日本原燃株式会社	
資料番号	保) 全社共通 01 R7
提出年月日	2022年6月14日

「品質・保安会議に係る事項の変更」
に係る補足説明資料

本資料は、【保) 全社共通 01】の改訂版 (R7) である。

○ 「品質・保安会議議長の変更」の妥当性に関連する情報を追記。(本文 P2)

別図1 保安に関する組織 (第16条関係)

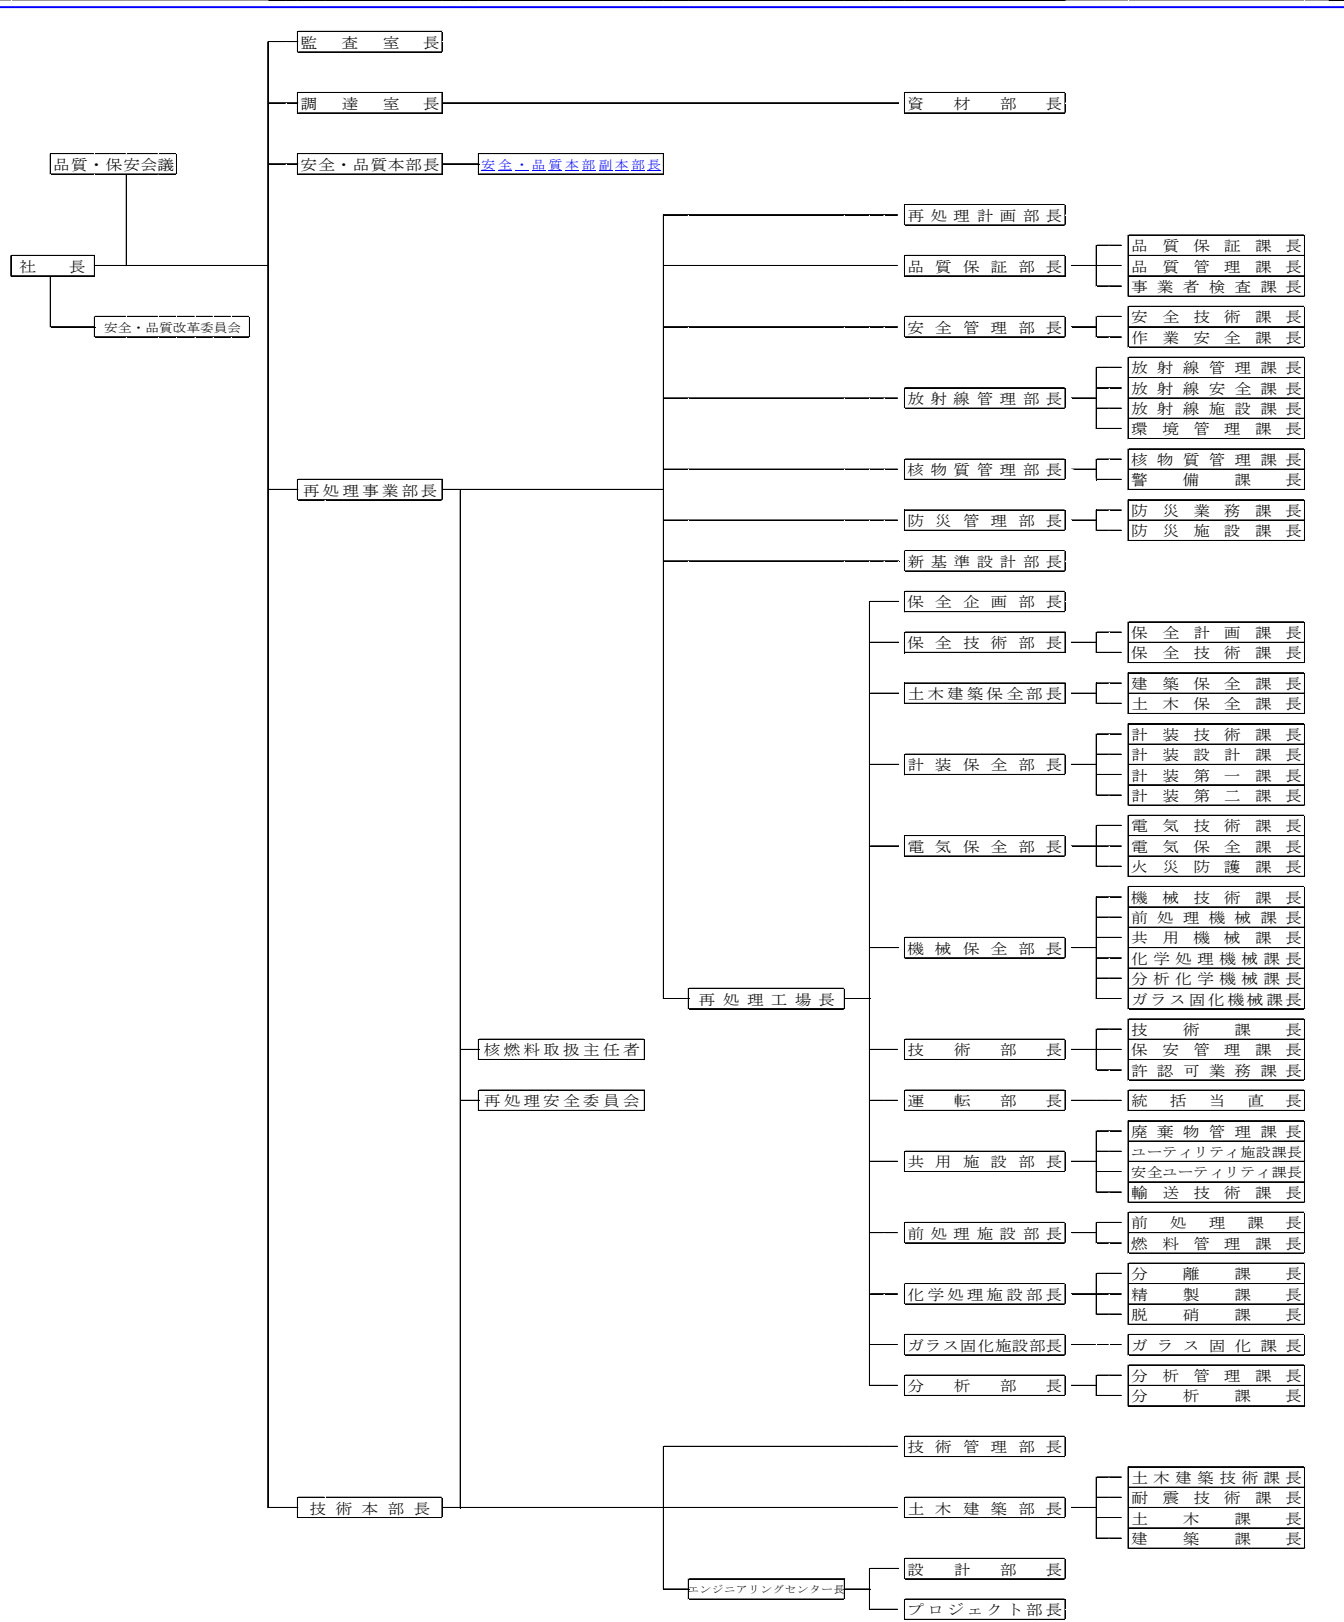
- ④ 副本部長の職務を規定する。これに伴い、「品質マネジメントシステム計画」で引用している号番号の変更を行う。
- ⑤ 副本部長の職位を「別図 保安に関する組織」に反映する。反映にあたっては、各施設の事業指定（許可）申請書 添付書類（技術的能力）の組織図に合わせて適正化を図る。
- ⑥ ④⑤の変更が「社長の指定する日」に適用する範囲に入るように附則で明確にする。なお、①～③の変更については、現状の附則の記載「(品質・保安会議の審議事項、構成等)」に網羅される。

⑤ 燃) の例 下図参照	濃) 埋) 再) 廃) 別図1 保安に関する組織 燃) 別図1 組織図

青字下線：今後の保安規定へ反映する箇所
